改善箇所説明図

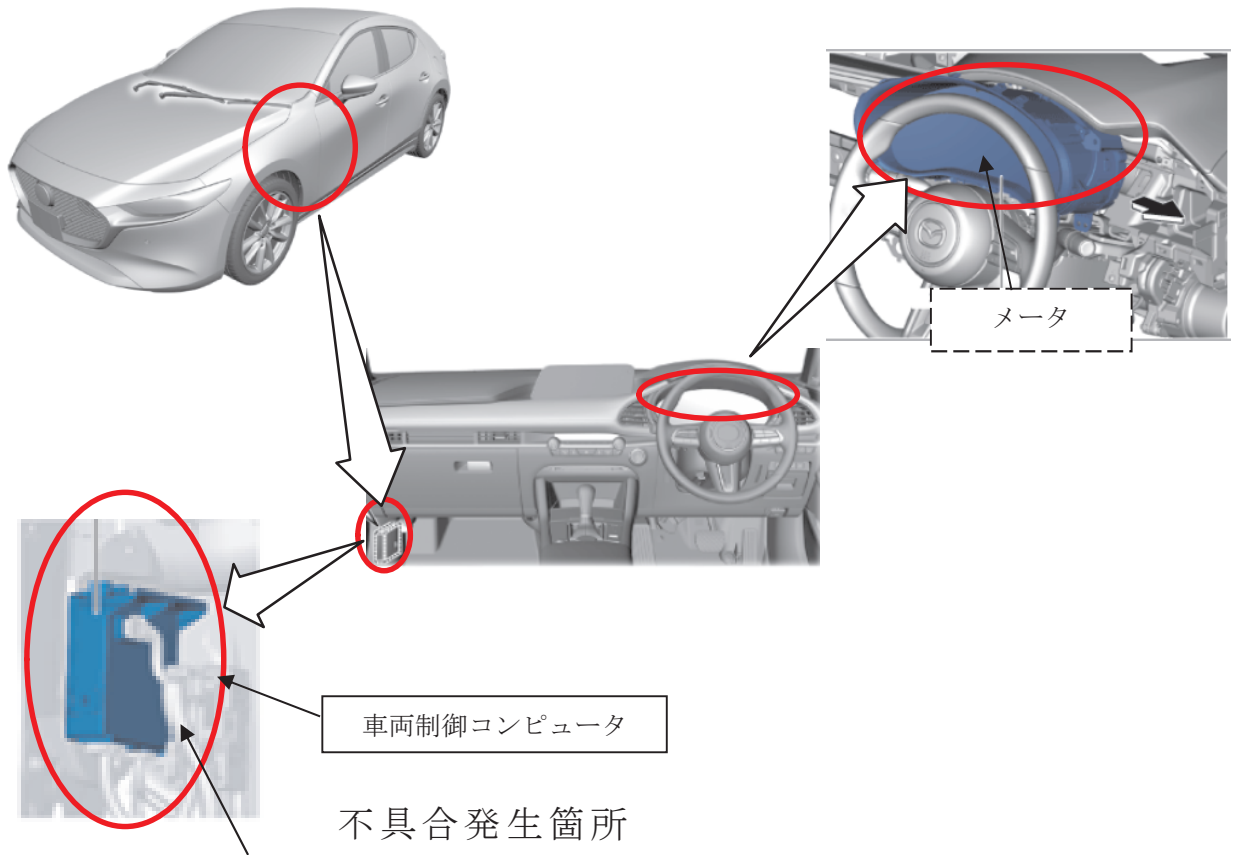
車両制御コンピュータにおいて、スマート・ブレーキ・サポート（SBS）の制御プログラムが不適切なため、S字路の路肩に停車した車両や大きな道路標識などを正しく認識できないことがある。そのため、衝突の可能性がないにもかかわらず障害物との接近を知らせる警報音が鳴り、ディスプレイに警告表示が出て、最悪の場合、衝突被害軽減ブレーキが作動し、急制動がかかるおそれがある。

全車両、車両制御コンピュータのSBS制御プログラムを対策プログラムに修正する。
なお、一部の車両はSBS作動設定の仕様が変更になるため、取扱説明書の変更、メータのプログラム変更を同時に実施する。

識別：左リア・ドア・アッパ・ヒンジ取付けボルト（上側）の頭に黄ペンを塗布する。
